Mission régionale d'autorité environnementale

**Avis délibéré sur le
projet de carrière des « GRANDES BIOUSSES »
porté par la société HEIDELBERG MATERIALS
sur les communes de Brissac-Loire-Aubance et Terranjou (49)**

n° PDL-2024-8261 / 2026APPDL2

Principes de remise en état de la carrière en fin d'exploitation - Source : Étude d'impact

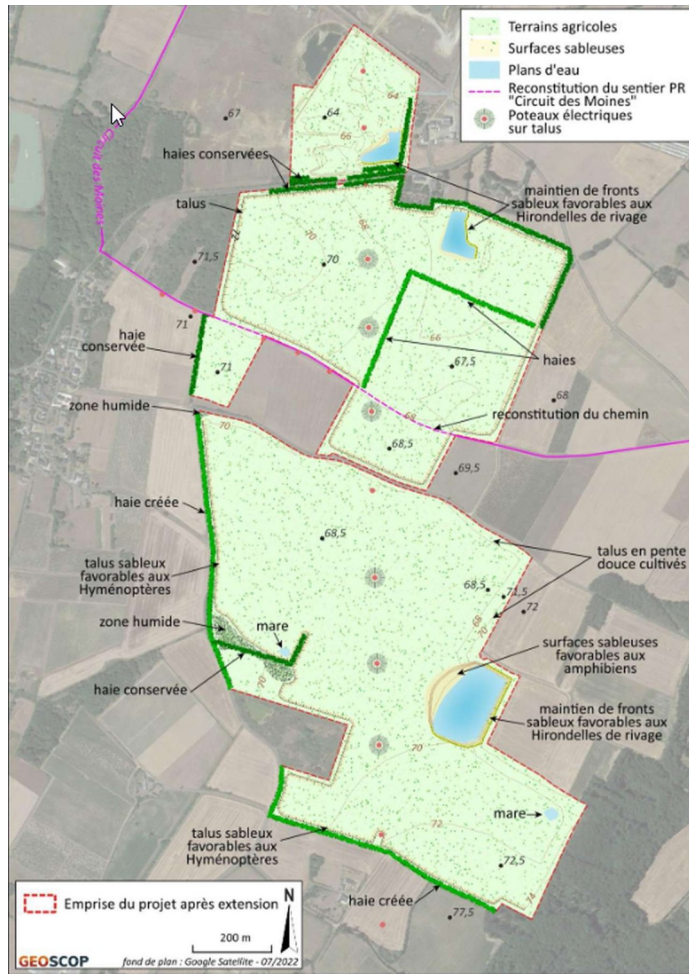
Des plans d'eau et mares sont recréés à la fin de l'exploitation. Toutefois, si les deux mares apparaissent sur le plan de remise en état du site, celle située à l'ouest n'est pas reprise sur les plans des phases d'exploitation après remise en état : une homogénéisation est nécessaire.
